Европейская экономическая комиссия**Комитет по внутреннему транспорту****Всемирный форум для согласования правил
в области транспортных средств****Сто восемьдесят седьмая сессия**

Соглашение 1958 года:**Предложения по поправкам к существующим
правилам ООН, представленные GRE и GRSG****Предложение по дополнению 21 к поправкам серии 04
к Правилам № 48 ООН (установка устройств освещения
и световой сигнализации)****Представлено Рабочей группой по вопросам освещения и световой
сигнализации***

Видимость красного огня в направлении вперед и видимость белого огня в направлении назад

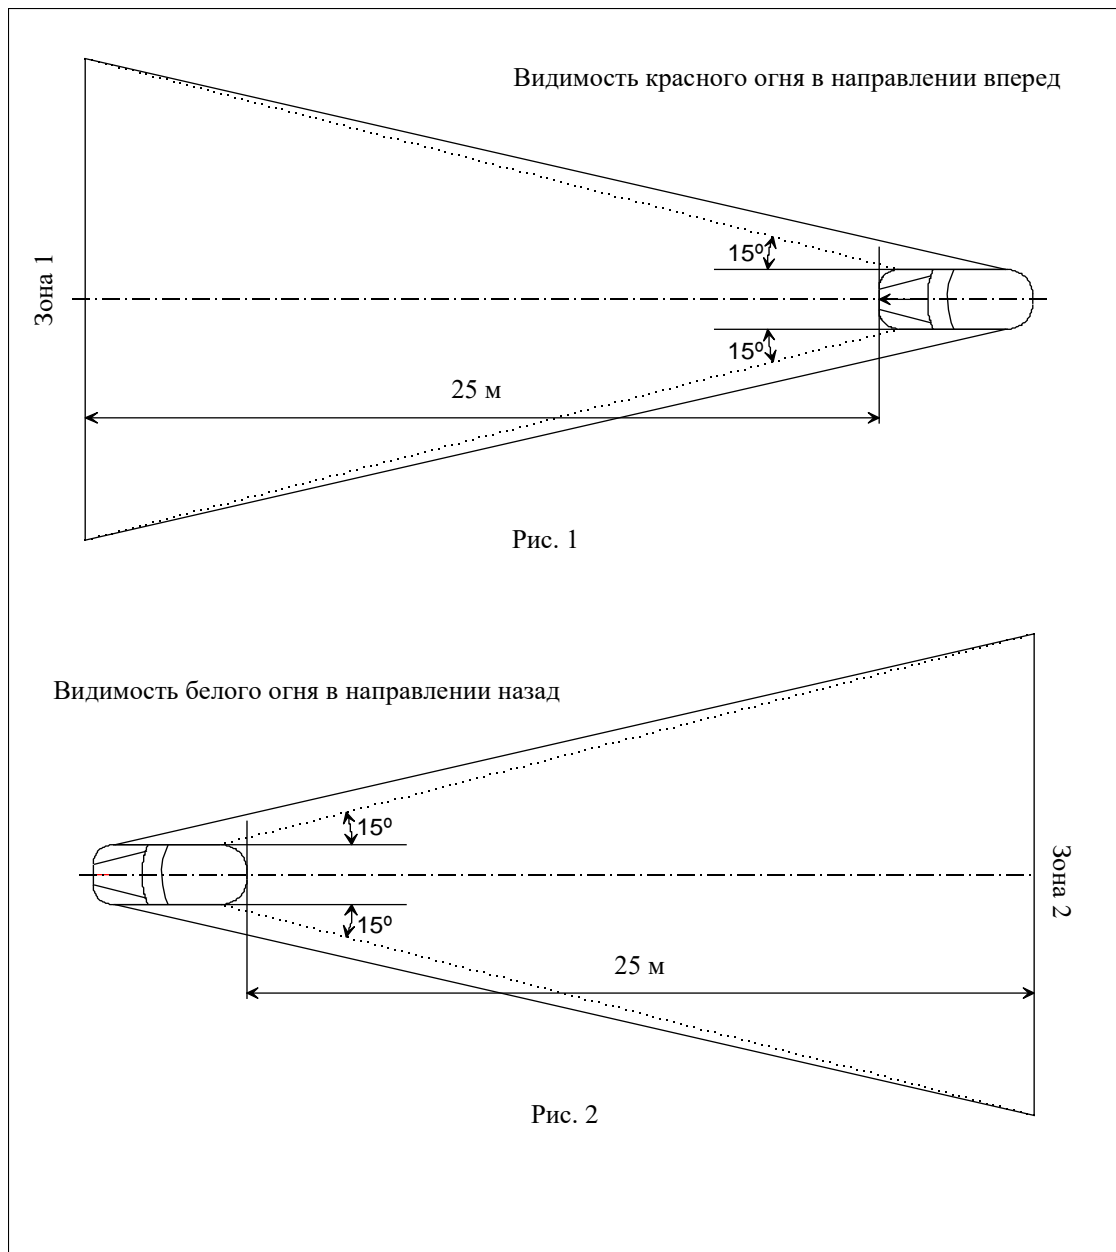
Приложение 4 изменить следующим образом:

Зоны 1 и 2, просматриваемые глазом наблюдателя, в их соответствующих плоскостях ограничиваются:

- по высоте — двумя горизонтальными плоскостями соответственно на расстоянии 1 м и 2,2 м над уровнем грунта;
- по ширине — двумя вертикальными плоскостями, проведенными в направлении вперед и назад и расходящимися от продольной средней плоскости транспортного средства под углом 15°. Эти плоскости должны проходить через точку или точки соприкосновения с вертикальными плоскостями,

параллельными продольной средней плоскости транспортного средства и ограничивающими его габаритную ширину; если имеется несколько точек соприкосновения, то крайняя передняя точка должна находиться на передней плоскости, а крайняя задняя — на задней плоскости».
